Rapport de l'Inspection des installations classées

Visite d'inspection du 21/02/2024

PAPREC ENERGIES CENTRE EST

Références : V2-AM/2024-159
Code AIOT : 0007002235

Ligne 1 :

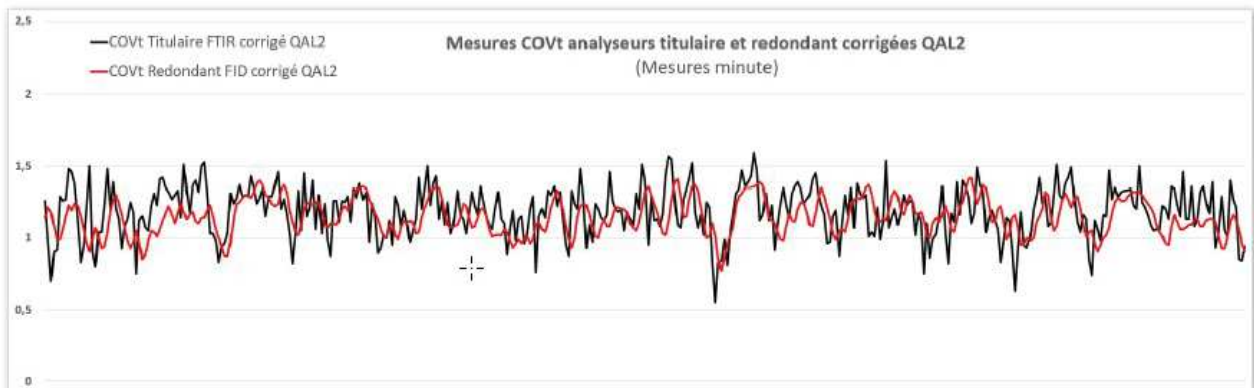
L'étude présente des mesures comparatives menées sur les lignes 1 et 2 de l'UIOM de Douchy sur le paramètre COVt entre l'AMS multigaz titulaire (FTIR) et l'AMS multigaz redondant (FID) après réalisation de la procédure QAL2 de 2022 (satisfaisante pour le paramètre COVt, AMS titulaires et redondants).

Au travers de la comparaison entre les courbes de concentration en COVt obtenues sur chacun des AMS présentées ci-après, l'étude conclut à la bonne corrélation entre les mesures COVt issues des AMS FTIR MKS et celles issues de l'AMS FID ABB.

(pour comparaison la VLE semi-horaire est de 20 mg/Nm³ et la VLE journalière de 10 mg/Nm³)
